Für eine 3. Beteiligung zum RPD vorgesehene Änderungen

Hier: Änderungen der graphischen Darstellung in den kreisfreien Städten im Vergleich zur Fassung gemäß Regionalratsbeschluss vom 23.06.2016 (ohne gesondert aufgeführte Änderungen der Windenergiebereiche und der Verkehrsdarstellungen)

Ä3BT-Düsseldorf Nr. 2

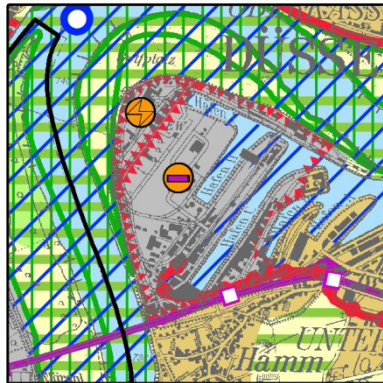
Die Änderung beinhaltet im südlichen Bereich eine redaktionelle Anpassung an die örtliche Situation (Rücknahme von ASB). Die im Bereich nördlich des Schlosses Garath vorgenommene Änderung (östliche Ausdehnung des ASB) ergibt sich aufgrund neuer Argumente im Erörterungsverfahren. Hier sollen städtebauliche Verbindungen in Richtung Freiraum hergestellt und damit die Situation vor Ort aufgewertet werden. Vor dem Hintergrund der dortigen vorhandenen baulichen Prägung und des hohen Bedarfs an Wohnbauflächen in Düsseldorf wurde der

Anregung der Stadt Düsseldorf gefolgt. Aufgrund dieser Änderung der zeichnerischen Darstellung sollen – als nicht wesentliche Beikartenänderung – auch die entsprechenden Darstellungen in der Beikarte 4 C vor einem Aufstellungsbeschluss noch geändert werden.

Ä3BT-Düsseldorf Nr. 3

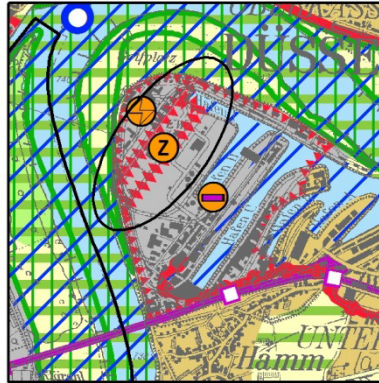
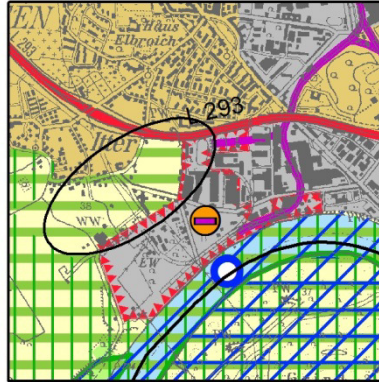
Die Änderung erfolgt auf erneute Anregung im Erörterungsverfahren. Der Bereich der Straße Am Fallhammer (Reservefläche / ehemalige Kohlenlagerfläche des Kraftwerkes Lausward) ist zurzeit in hafenaffiner Nutzung. Er befindet sich jedoch im Grundbesitz der Düsseldorfer Stadtwerke und wurde nicht veräußert, sondern in Erbpacht mit einem außerordentlichen Kündigungsrecht versehen. Hier kann es im Zuge der weiteren energiewirtschaftlichen Entwicklungen noch zu einem Bedarf für eine Nutzung als Standort für Kraftwerke und einschlägige Nebenbetriebe kommen (Vorteil der Nachbarschaft zum bestehenden Kraftwerk und Vorteile in Bezug auf das bestehende Leitungsnetz) – auch wenn sich diese aktuell nicht konkret abzeichnet. Dem würde der Regionalplan ohne die obige Änderung entgegenstehen. Um diesem Umstand Rechnung zu tragen und nicht eine der Nutzungsoptionen raumordnerisch auszuschließen, wird vorgesehen, den in Rede stehenden Bereich mit einer Zweckbindung darzustellen, die ihn sowohl als Standort des kombinierten Güterverkehrs - Hafennutzung und hafenaffines Gewerbe – vorsieht als auch als Standort für Kraftwerke und einschlägige Nebenbetriebe (d.h. raumordnerisch beides zulässt). Mit dieser Darstellung werden entgegenstehende Nutzungen ausgeschlossen, denn aufgrund der Lage am Wasser und der angrenzenden Kraftwerksnutzung sowie angesichts des Mangels an entsprechenden Erweiterungsflächen sind nur diese beiden Nutzungsvarianten standörtlich sinnvoll.

Ä3BT-Krefeld Nr. 1

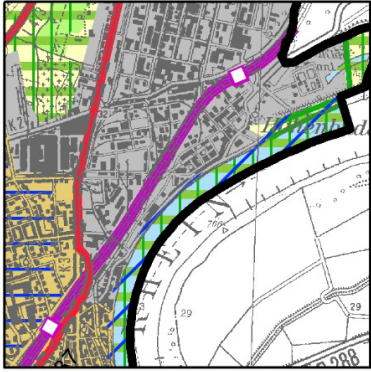
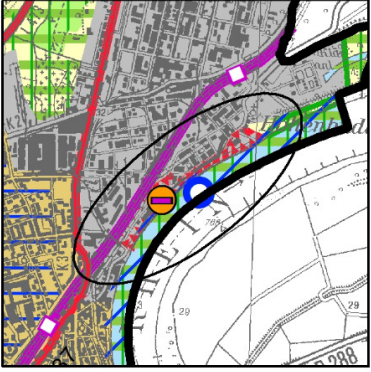
Der BSLE in Krefeld ist ursprünglich auf der Grundlage einer Einzelfallbegründung in den RPD-E aufgenommen worden. Der Bereich ist zwischenzeitlich westlich der B9 bereits durch Verkehrsinfrastruktur geprägt. Östlich der B9 ist lediglich ein Teilstück als Landschaftsschutzgebiet festgesetzt, das für die Darstellung eines BSLE zu

kleinflächig ist. Aufgrund dessen entfällt die Darstellung des BSLE.
 Aufgrund dieser Änderung der zeichnerischen Darstellung soll – als nicht wesentliche Beikartenänderung – auch die entsprechende Darstellung in der Beikarte 4 E vor einem Aufstellungsbeschluss noch geändert werden.

Ä3BT-Krefeld Nr. 2

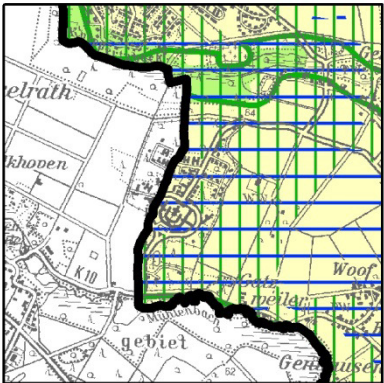
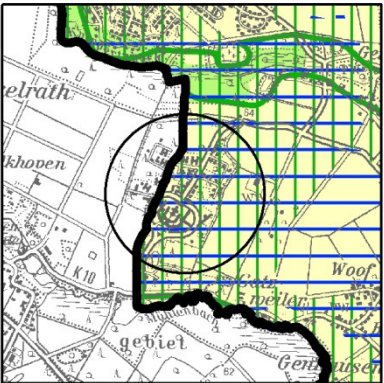
Die Ergänzung einer Zweckbindung für die Umschlaganlagen im Bereich des Chemparks in Krefeld-Uerdingen wurde im Rahmen der Erörterung angesprochen. Im Nachgang zur Erörterung hat auf dieser Grundlage der Regionalrat erwogen, an diesem Standort dem Belang der Sicherung von Hafentflächen mehr Gewicht einzuräumen.

Mit einem jährlichen Umschlagvolumen von etwa 1,9 Mio.t haben die Umschlaganlagen im Bereich des Chemparks eine erhebliche Bedeutung für den Güterumschlag in Krefeld.

Ä3BT-Mönchengladbach Nr. 01

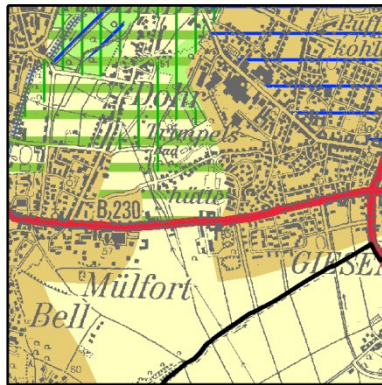
Die Vergrößerung des BSLE erfolgt zur Anpassung an die bestehende ordnungsbehördliche Verordnung über die Festsetzung des Landschaftsschutzgebietes im Be-

reich des ehemaligen Militärkrankenhauses in Mönchengladbach.
 Aufgrund dieser Änderung der zeichnerischen Darstellung soll – als nicht wesentliche Beikartenänderung – auch die entsprechende Darstellung in der Beikarte 4 E vor einem Aufstellungsbeschluss noch geändert werden.

Ä3BT-Mönchengladbach Nr. 03

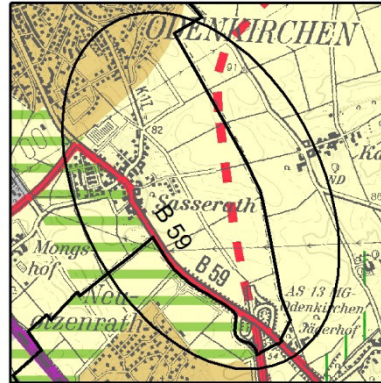
Im Nachgang zur ersten Erörterung wurden die im Verfahren vielfach diskutierten Flächen zur Erweiterung des Regioparks in Mönchengladbach erneut durch den Regionalrat erwogen. Vor dem Hintergrund der bisherigen überwiegend im nördlichen Bereich der Stadt erfolgten Ausweisung im Regionalplan (GIB-Z südlich

Viersen-Mackenstein), soll eine mögliche langfristige Entwicklungsoption auch im südlichen Bereich der Stadt Mönchengladbach dargestellt werden. Deshalb wurde dort ein Sondierungsbereich dargestellt mit der Wirkung, dass an dieser Stelle auch der Regionale Grünzug entfällt.

Aufgrund dieser Änderung der zeichnerischen Darstellung sollen – als nicht wesentliche Beikartenänderung – auch die entsprechenden Darstellungen in der Beikarte 4 C vor einem Aufstellungsbeschluss noch geändert werden.

Ä3BT-Mönchengladbach Nr. 04

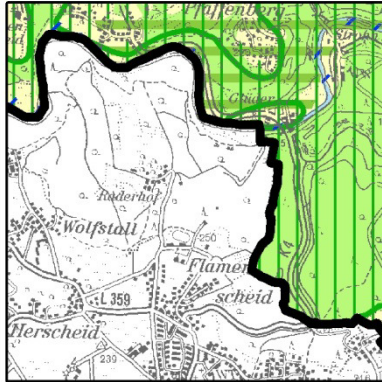
Im Nachgang zur ersten Erörterung wurden die im Verfahren vielfach diskutierten Flächen zur Erweiterung des Regioparks in Mönchengladbach erneut durch den Regionalrat erwogen. Vor dem Hintergrund der bisherigen überwiegend im nördlichen Bereich der Stadt erfolgten Ausweisung im Regionalplan (GIB-Z südlich Viersen-Mackenstein), soll eine mögliche langfristige Entwicklungsoption in Sasserath nicht durch die Darstellung eines RGZ verhindert werden. Deshalb wurde an dieser Stelle auch der Regionale Grünzug gestrichen.

Aufgrund dieser Änderung der zeichnerischen Darstellung sollen – als nicht wesentliche Beikartenänderung – auch die entsprechenden Darstellungen in der Beikarte 4 C vor einem Aufstellungsbeschluss noch geändert werden.

Ä3BT-Solingen Nr. 1

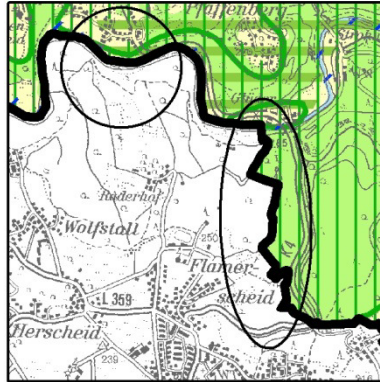
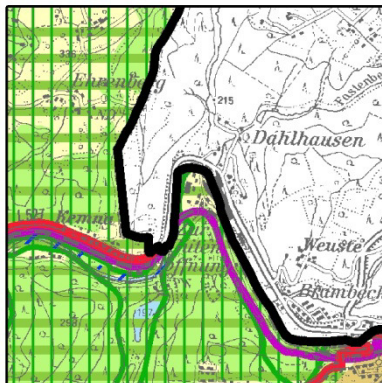
Die Änderung erfolgt auf der Grundlage des aktualisierten Grenzverlaufes für das Gebiet der Stadt Solingen. Der Grenzverlauf für die Planungsregion Düsseldorf wird daran angepasst, ebenso wie die Freiraumdarstellung Wald und die überlagernde Freiraumfunktion BSLE.

Aufgrund dieser Änderung der zeichnerischen Darstellung BSLE sollen – als nicht wesentliche Beikartenänderungen – auch die entsprechenden Darstellungen in der Beikarte 4 C und Beikarte 4 E vor einem Aufstellungsbeschluss noch geändert werden.

Ä3BT-Wuppertal Nr. 1

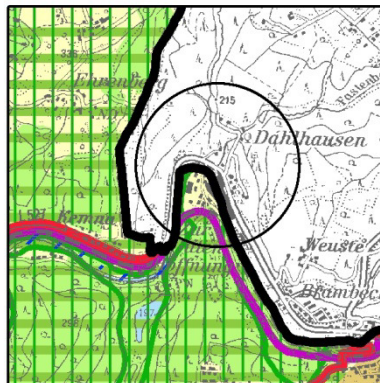
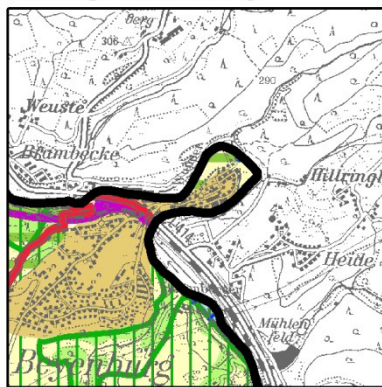
Die Darstellung des RGZ soll in dem Grenzzipfel wegen der Kleinräumigkeit dieses Bereiches, seiner von den benachbarten RGZ isolierten Lage und der siedlungs-räumlichen Überprägung entfallen.

Für die Darstellung von Regionalen Grünzügen besteht darüber hinaus aufgrund der angrenzenden Freiraumnutzungen jenseits des Planungsraumes keine Grundlage, zumal auch jenseits der Grenze der Planungsregion im Gebiet des RVR eine Weiterführung des Bereiches nicht vorgesehen ist. Somit bestehen keine konkreten An-

satzpunkte für eine die Grenzen der Planungsregion übergreifende Freiraumvernetzung im Sinne des Kriteriums 3.4 (kommunale, interkommunale und (über-)regionale Planungen und Konzepte für Freizeit und Erholung im Freiraum; Kap. 7.2.6.1 der Begründung).

Eine Darstellung des Bereiches als Regionaler Grünzug ist aus den vorgenannten Gründen weder sachgerecht noch angemessen: Weder können durch die Darstellung von RGZ Freiraumkorridore zwischen Siedlungsbereichen freigehalten werden, noch könnte der Bereich sinnvoll dazu beitragen, den regionalen Freiraumzusammenhang zu erhalten und zu entwickeln.

Ä3BT-Wuppertal Nr. 2

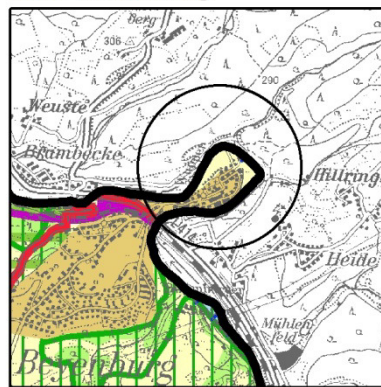
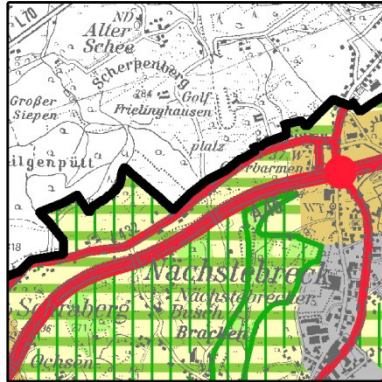
Die Darstellung des RGZ soll in dem Grenzzipfel wegen der Kleinräumigkeit dieses Bereiches entfallen und in ihrer Ausdehnung auf die diesseits der Trasse bzw. des ASB liegenden Bereiche reduziert werden.

Für die Darstellung von Regionalen Grünzügen besteht darüber hinaus aufgrund der angrenzenden Freiraumnutzungen jenseits des Planungsraumes keine Grundlage, zumal auch jenseits der Grenze der Planungsregion im Gebiet des RVR eine Weiterführung des Bereiches nicht vorgesehen ist. Somit bestehen auch keine konkreten Ansatzpunkte für eine die Grenzen der Planungsregion übergreifende Freiraumvernetzung im Sinne des Kriteriums 3.4 (kommunale, interkommunale und (über-)regionale Planungen und Konzepte für Freizeit und Erholung im Freiraum; Kap. 7.2.6.1 der Begründung).

Eine Darstellung des Bereiches als Regionaler Grünzug ist aus den vorgenannten Gründen weder sachgerecht noch angemessen: Weder können durch die Darstellung von RGZ Freiraumkorridore zwischen Siedlungsbereichen freigehalten werden, noch könnte der Bereich sinnvoll dazu beitragen, den regionalen Freiraumzusammenhang zu erhalten und zu entwickeln.

Ä3BT-Wuppertal Nr. 3

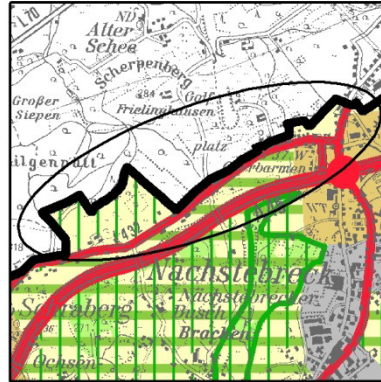
Einzelne kleinere Bereiche nördlich der Straße Mollenkotten (L 432) werden nicht als RGZ dargestellt, da die dem Konzept für die Darstellung regionaler Grünzüge zugrunde liegenden Kriterien hier nicht greifen.

Für die Darstellung von Regionalen Grünzügen besteht auch deshalb keine Grundlage, weil jenseits der Grenze der Planungsregion im Gebiet des RVR eine Weiterführung des Bereiches nicht vorgesehen ist. Somit bestehen auch keine konkreten Ansatzpunkte für eine die Grenzen der Planungsregion übergreifende Freiraumvernetzung im Sinne des Kriteriums 3.4 (kommunale, interkommunale und (über-) regionale Planungen und Konzepte für Freizeit und Erholung im Freiraum; Kap. 7.2.6.1 der Begründung). Da durch die Darstellung von RGZ weder Freiraumkorridore zwischen Siedlungsbereichen freigehalten werden können, noch die durch Verkehrsnutzungen isolierten Flächen sinnvoll dazu beitragen können, den regionalen Freiraumzusammenhang zu erhalten und zu entwickeln, ist eine Darstellung des Bereiches als Regionaler Grünzug insofern weder sachgerecht noch angemessen.

Ä3BT-Wuppertal Nr. 4

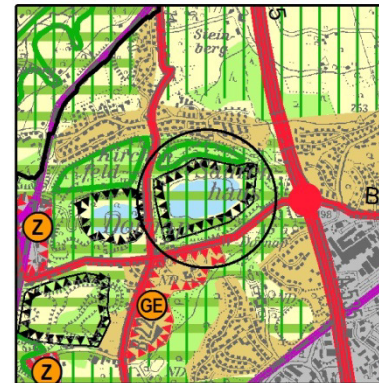
Mit der Änderung der Darstellung wird ein Hinweis aus der Erörterung aufgegriffen. Die ASB-Darstellung vollzieht den Umfang der tatsächlichen Bebauung sowie der rechtswirksamen Bauleitpläne nach. Die Festlegung BSLE wird entsprechend zurückgenommen und an den Umfang des bestehenden Landschaftsschutzgebietes angepasst.

Aufgrund dieser Änderung der zeichnerischen Darstellung soll – als nicht wesentliche Beikartenänderung – auch die entsprechende Darstellung in der Beikarte 4 E vor einem Aufstellungsbeschluss noch geändert werden.

Ä3BT-Wuppertal Nr. 5

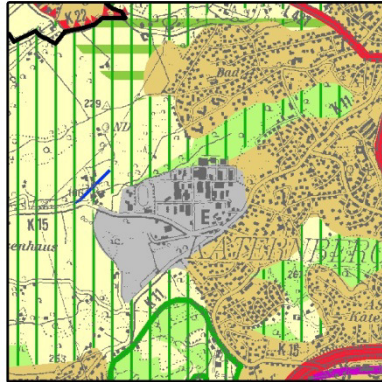
Die Darstellung des Ablagerungsbereiches (Sedimentationsbecken Schickenberg) erfolgt aufgrund der zurzeit tatsächlichen Nutzung.

Ä3BT-Wuppertal Nr. 7

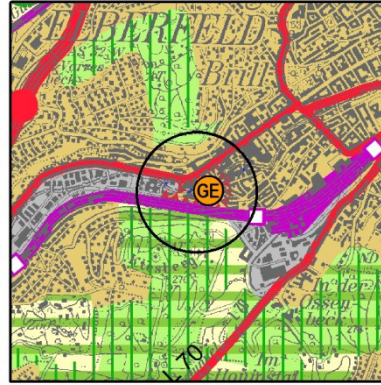
Im Bereich Nordpark werden flächendeckend Waldbereiche dargestellt. Der Bereich des Nordparks ist laut ATKIS wie die meisten Parkanlagen als „Sport-, Freizeit- und Erholungsfläche“ erfasst und wurde somit im RPD-Entwurf zunächst nicht als Wald dargestellt. Die Einschätzung, dass eine Darstellung als Waldbereich dennoch angemessen ist, wird sowohl durch die Auswertung des Luftbildes als auch durch die Stellungnahme des Landesbetriebes Wald und Holz NRW gestützt.
